EN**New spring cover clip (115065):**

- Replaces art. no. 115061 and is a running change
- Can be clicked to the side plate from the inside
- Doesn't require any bolts or nuts
- Has a better grip than its predecessor

**How to mount the new clip:**

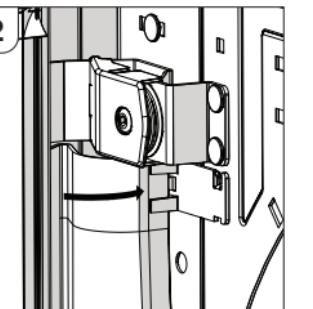
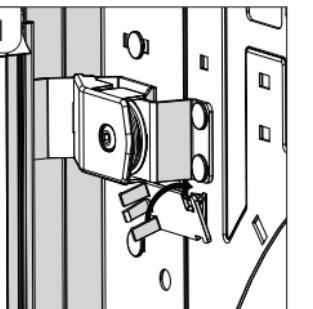
- 1 Mount the clip to the side plate in the designated holes
- 2 Easily slip the spring cover behind the clip
